FUERZA AEROESPACIAL COLOMBIANA	CÓDIGO:	DE-DEAJU-FR-047
	FORMATO INFORME DE SUPERVISIÓN BIENES Y SERVICIOS EN GENERAL - CONTRATOS, CONVENIOS U ÓRDENES DE COMPRA	VERSIÓN No.	01
		VIGENCIA:	13-03-2026

Unidad y/o Dependencia	ESCOM-GACAS
Fecha del informe	Día: 25 Mes: 06 Año: 2026
Tipo de informe	Parcial: X Final:
Periodo evaluado	Mes: Junio Año: 2026
Número de Contrato	197-00-B-COFAC-BACOF-2025
Contratista	ECONTAINERS S.A.S.
Objeto	ADQUISICIÓN, INSTALACIÓN Y PUESTA EN FUNCIONAMIENTO, A TODO COSTO, DE SHELTER HABITACIONAL Y SHELTER DE BAÑOS ADECUADOS CON MOBILIARIO, EQUIPOS NECESARIOS PARA FUNCIONAMIENTO Y ELECTRODOMÉSTICOS, INCLUYENDO EL DESMONTE, RETIRO Y DISPOSICIÓN FINAL DEL SHELTER HABITACIONAL Y DE BAÑOS ACTUALMENTE INSTALADO
Valor del Contrato	DOSCIENTOS SETENTA Y DOS MILLONES OCHOCIENTOS MIL PESOS M/CTE ($272.800.000,00)
Fecha Suscripción	Día: 09 Mes: 12 Año: 2025
Plazo de Ejecución	Día: 31 Mes: 12 Año: 2025
Forma de Pago	**FECHA DE CORTE** / **PAC** / **VALOR** 31-12-2025 / Cuentas por pagar 2025, pagaderas en el primer trimestre de 2026 / Único pago: de conformidad con los bienes facturados con corte el día 31-12-2025

Referencia: Contrato No. 197-00-B-COFAC-BACOF-2025
Asunto

Mueble para baño de 1.70x0.71x0.72 m

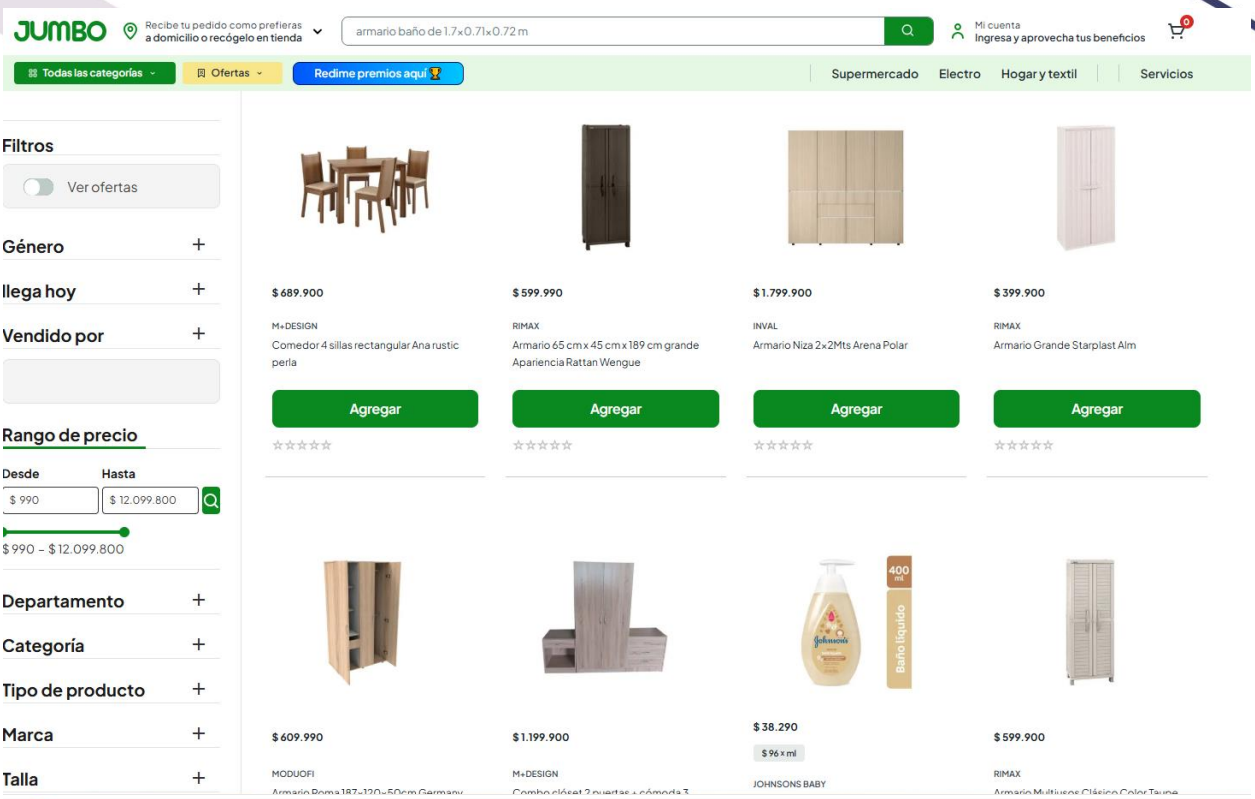
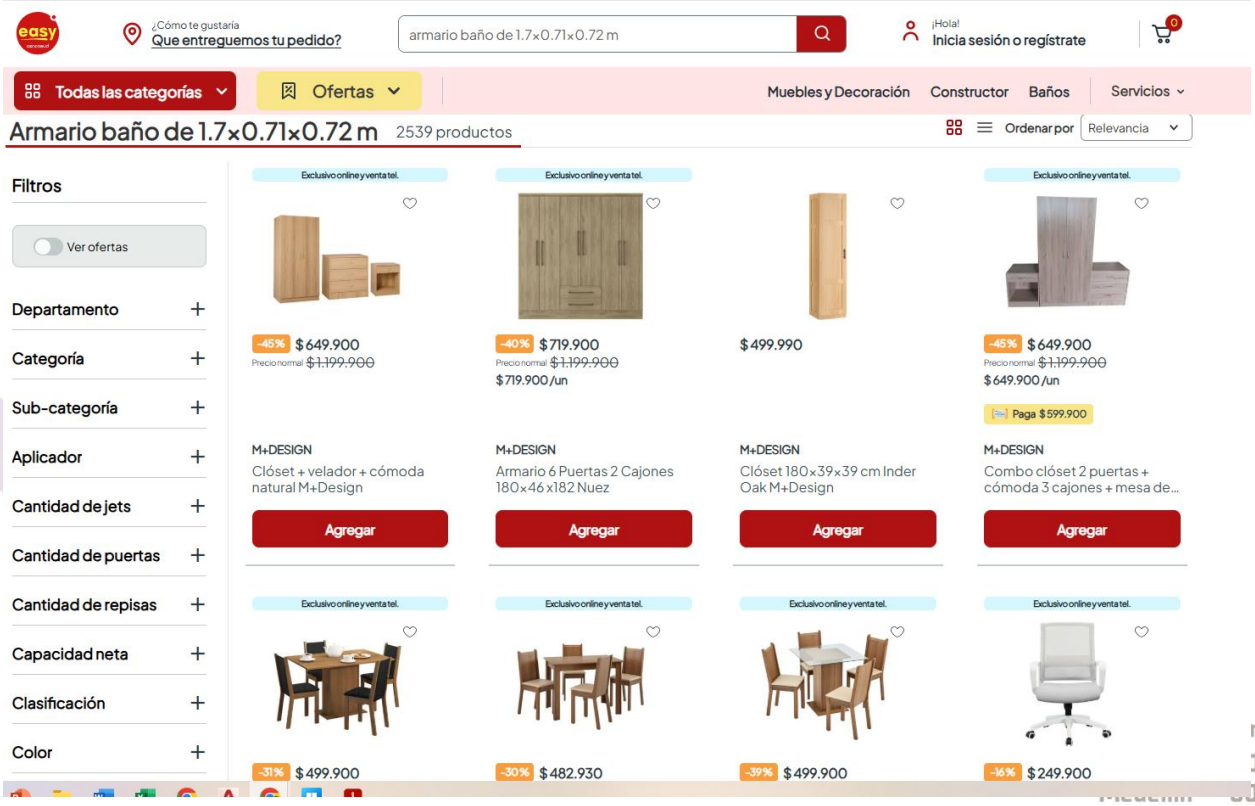
"Un (01) mueble para baño de 1,70 metros (Alto) x 71 cm (Frente) x 72 cm (Fondo), asegurado al shelter para evitar movimientos o caída."

Durante la etapa de procura y validación con proveedores nacionales se evidenció que las dimensiones solicitadas, particularmente la profundidad de 72 cm, no corresponden a una medida comercialmente disponible para este tipo de mobiliario, razón por la cual no ha sido posible conseguir un elemento que cumpla exactamente con dicha especificación.

Con el propósito de garantizar el cumplimiento funcional del requerimiento, ECONTAINERS SAS propone sustituir el elemento originalmente solicitado por dos (02) unidades de mobiliario con las siguientes características:

Adicionalmente, desde el punto de vista técnico, la configuración propuesta permite mantener e incluso superar el volumen útil del elemento originalmente especificado.

Mueble propuesto:
70 cm x 186 cm x 46 cm

Mueble propuesto:
2 Closet Kenvil 200x120x48.2 cm Blanco Mqz+ Fresno Europeo/blanco 1 Cajón 3 Puertas

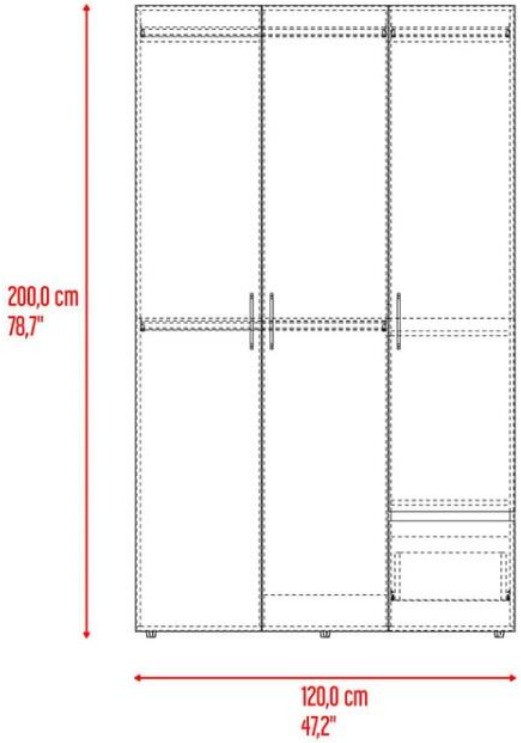
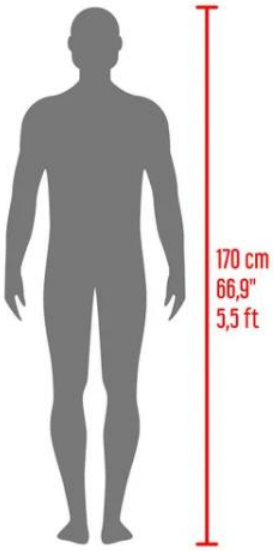
“02 muebles tipo armario de 1,70 metros (Alto) x 71 cm (Frente) x 72 cm (Fondo).”

Al igual que en el caso anteriormente descrito, durante la validación comercial realizada por ECONTAINERS SAS se identificó que la dimensión requerida de 72 cm de fondo no corresponde a una medida estándar de fabricación o comercialización para muebles tipo closet disponibles en el mercado nacional.

Por tal motivo, y con el fin de garantizar el suministro oportuno y funcional del mobiliario requerido, se propone sustituir los elementos anteriormente indicados por el siguiente modelo comercial:

Adicionalmente, el mueble propuesto presenta dimensiones superiores en frente y altura respecto a la especificación base, manteniendo una solución equivalente desde el punto de vista operativo y funcional para el proyecto.

Solicitamos respetuosamente a la Entidad evaluar y aprobar la sustitución anteriormente propuesta, considerando la imposibilidad técnica y comercial de obtener en el mercado nacional los elementos con la profundidad originalmente especificada.

Mueble propuesto:
2 Closet Kenvil 200x120x48.2 cm Blanco Mqz+ Fresno Europeo/blanco 1 Cajón 3 Puertas

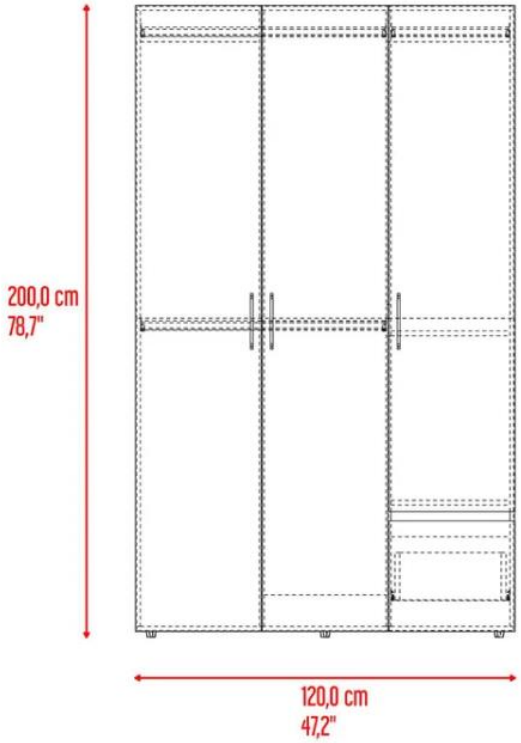
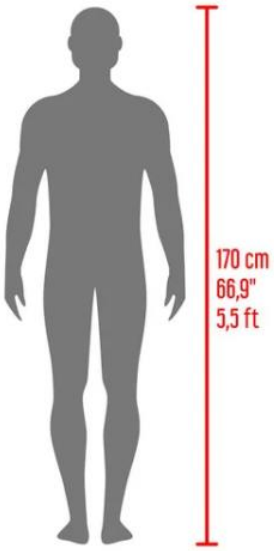
Al igual que en el caso anteriormente descrito, durante la validación comercial realizada por ECONTAINERS SAS se identificó que la dimensión requerida de 72 cm de fondo no corresponde a una medida estándar de fabricación o comercialización para muebles tipo closet disponibles en el mercado nacional.

Por tal motivo, y con el fin de garantizar el suministro oportuno y funcional del mobiliario requerido, se propone sustituir los elementos anteriormente indicados por el siguiente modelo comercial:

Adicionalmente, el mueble propuesto presenta dimensiones superiores en frente y altura respecto a la especificación base, manteniendo una solución equivalente desde el punto de vista operativo y funcional para el proyecto.

Solución suministrada

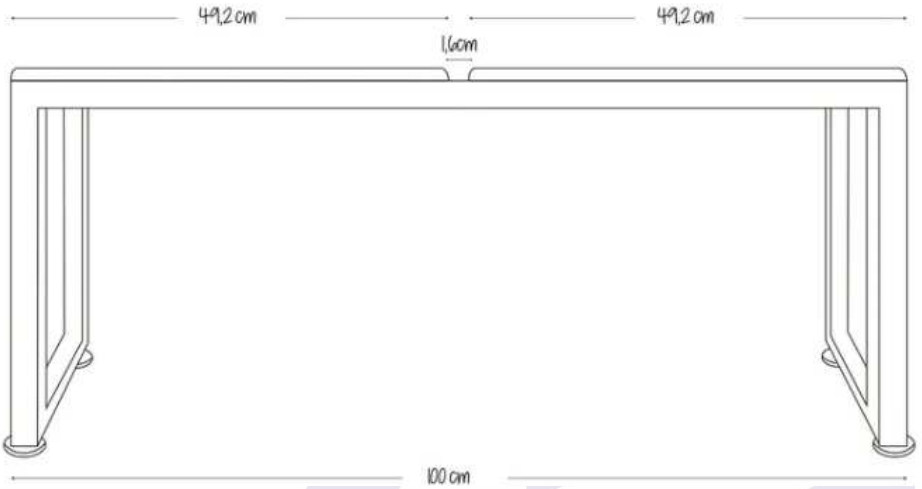
Validación comercial: Durante la búsqueda realizada en proveedores nacionales no fue posible identificar referencias comerciales que cumplieran exactamente con la longitud requerida de 1,50 metros en una sola pieza.

Dos (2) bancos independientes.
Longitud individual: 1,00 m.
Altura: 45 cm.
Ancho: 35 cm.
Justificación técnica
